遊佐沖・洋上風力発電についての公開質問状への回答についての見解と再質問

鶴岡持続可能社会研究所
鶴岡市議会議員 草島進一

2022年12月22日提出した公開質問状に対して、23年3月28日付けで回答を頂きました。感謝申し上げます。質問状の論拠をご教授頂いた先生方から反論等を頂き、このままでは「健康リスク」を無視したままの洋上風力発電建設になりかねない事から、再度 公開質問状を提出します。先般は回答まで3ヶ月以上要しております。1ヶ月以内（5月20日迄）のご回答を求めます。

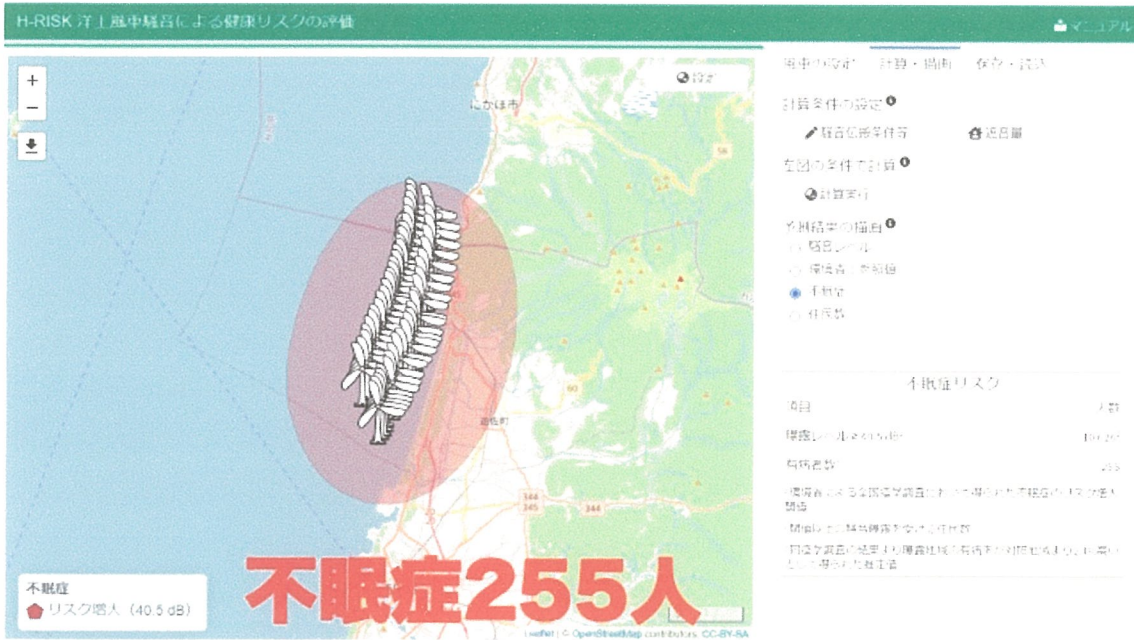
(15MWで52基(環境アセスメント共同コンソーシアム案) 4回法定協 離岸距離 1.852 km) その値を踏まえたシミュレーションを再度提示します。

不眠症リスク255人

入眠妨害13000人

この試算値は超低周波音は含まず、影山先生らの1000人規模の疫学調査でおこなった可聴音の低周波音、騒音から算出されております。

●この試算値、特に不眠症リスク255人は、影山先生らの疫学調査で深刻な不眠症を生じる音圧レベルを踏まえたものです。この試算を県はどのように捉え、対処するのか、事業者の見解も改めて求めます。反論があれば科学的に反証いただきたいと存じます。

Vesterhav Syd Wind Farm（デンマーク）

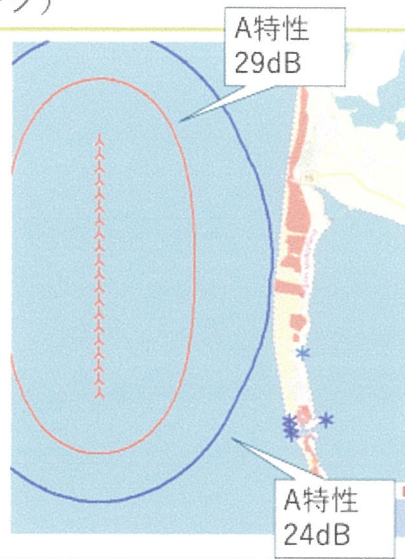
●風車騒音と離岸距離の関係においては、デンマークで風車騒音の音圧レベルを踏まえて離岸距離を確保している事例があります。離岸距離をしっかりと確保する必要があるのではありませんか？

見解を求めます。

- 20基の8MW級風車を洋上に建設予定
- メーカー報告値に基づき、騒音レベルを計算
- デンマークでは、44dB、39dB等の規制基準が定められているが、それに対して15dB低い値を超えていないかどうか、評価が行われた。
（右図参照）
- 海岸までの距離は15km程度。
